**RESPUESTA A LAS PREGUNTAS REALIZADAS POR EL MINISTERIO DE
AMBIENTE AL PROMOTOR DEL PROYECTO “PLAZA WEST VILLAGE”
MEDIANTE NOTA DEIA-DEEIA-AC-0057-1304-2022**

PROMOTOR: IMPORTADORA VIRZI, S.A.

**UBICACIÓN: CORREGIMIENTO DE HERRERA, DISTRITO DE LA
CHORRERA, PROVINCIA DE PANAMA OESTE**

25 DE JULIO DE 2022

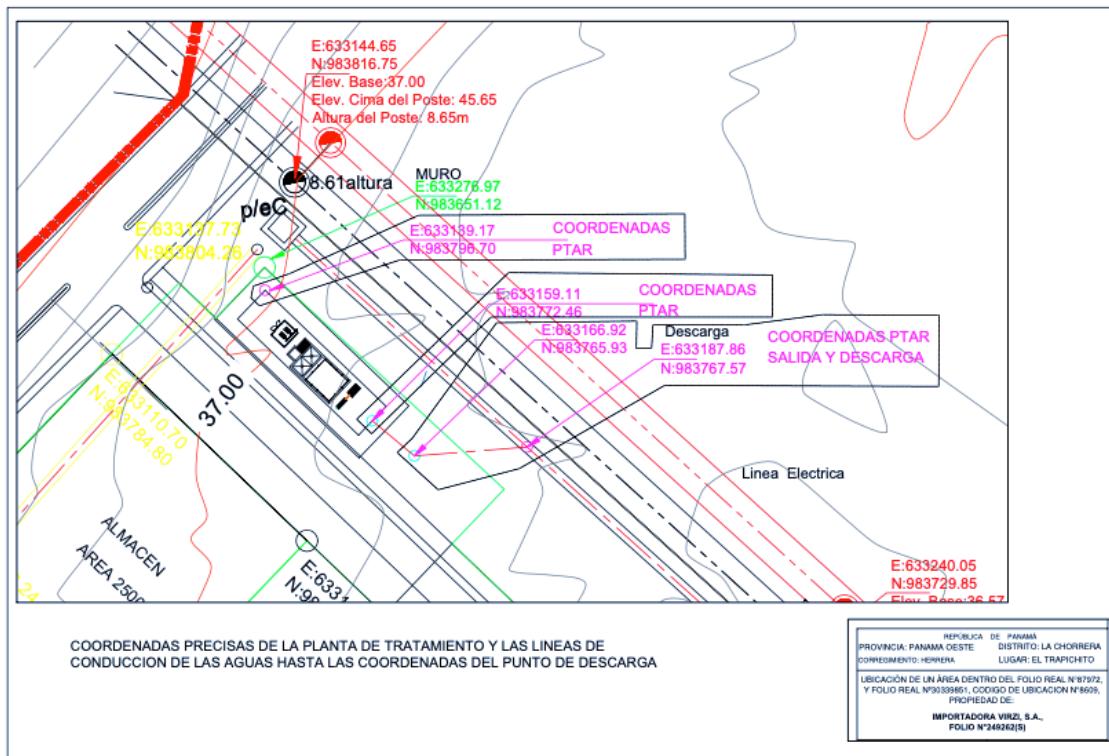
En el punto 6.1. Necesidades de servicios básicos (agua, energía, agua residual, vías de acceso, transporte público, otros) página 33 del EsIA se indica que: “*las aguas residuales generadas en la fase de construcción serán vertidas en la letrina portátiles (6), contradas a través de una empresa autorizada para este tipo de actividad. Una vez en la operación el proyecto contará con una planta de tratamiento de aguas residuales*” sin embargo, mediante verificación de coordenadas realizadas por la Dirección de Información Ambiental (DIAM) la misma informa que: ...con los datos proporcionados se generó datos puntuales ...;” en base a lo anterior, presentar:

- a. Coordenadas UTM con su respectivo DATUM del área de la PTAR
- b. Indicar la periodicidad de mantenimiento de la PTAR y la responsabilidad de dicha tarea.
- c. Longitud y coordenadas UTM con su respectivo DATUM del alineamiento de la infraestructura necesaria para transportar las aguas residuales desde el área de la PTAR al punto de descarga.
- d. Tipo y porcentaje de vegetación que será afectada por el alineamiento por donde pasará la infraestructura necesaria para transportar las aguas residuales.

- a. Se presenta en el anexo N°5 el plano de la PTAR y sus respectivas coordenadas.
- b. La periodicidad de mantenimiento de la PTAR es responsabilidad de Importadora Virzi, S.A. quien contratará estos servicios a empresa especializada para un mantenimiento anual.

- c. Se presenta plano de alienamiento de la infrestructura (canal abierto) con su longitud, que conducirá las aguas residuales desde la PTAR hasta el punto de descarga en el río Caimito (ver Anexo N°6)

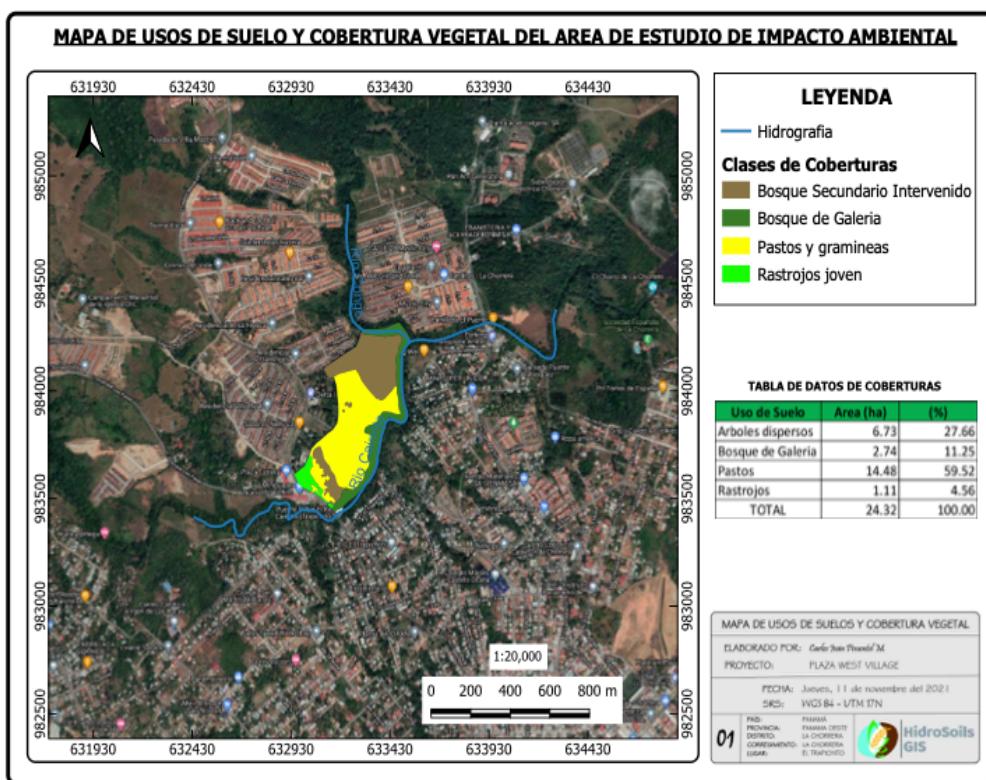
- a. La afectación será de básicamente en su mayoría de gramínea y 38 árboles, según el inventario realizado dentro del área del proyecto, en este sentido consideramos admisible la propuesta, sin embargo, desde la perspectiva de esta Dirección requerimos se deje claro cuál será la afectación real, dado que se entiende que el bosque de galería fue inventariado y el mismo no será afectado.

- a. Se presenta un mapa de cobertura vegetal con la caracterización del tipo de vegetación dentro del proyecto y del bosque de galeria (ver anexo N° 11)
